监理工作联系单

工程名称：山东齐河和乐门业光伏发电工程

编号：ZHJL-SDHLMY-021

事由：关于现场施工存在的问题

压块未安装到位

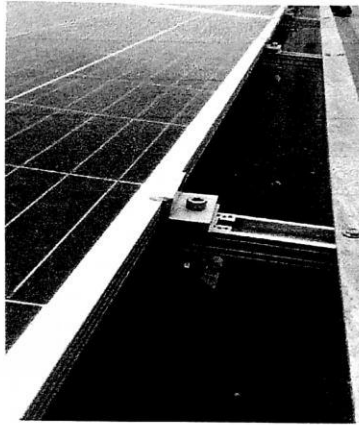
1. 3#屋面部分压块未安装到位。
2. 3#屋面南坡接地扁钢未做防腐，焊渣未处理。
3. 3#屋面个别接地扁钢焊接不合格。
4. 6#屋面处箱变环网接地未形成环网。

要求施工单对以上问题进行整改，整改后报监理部验收。
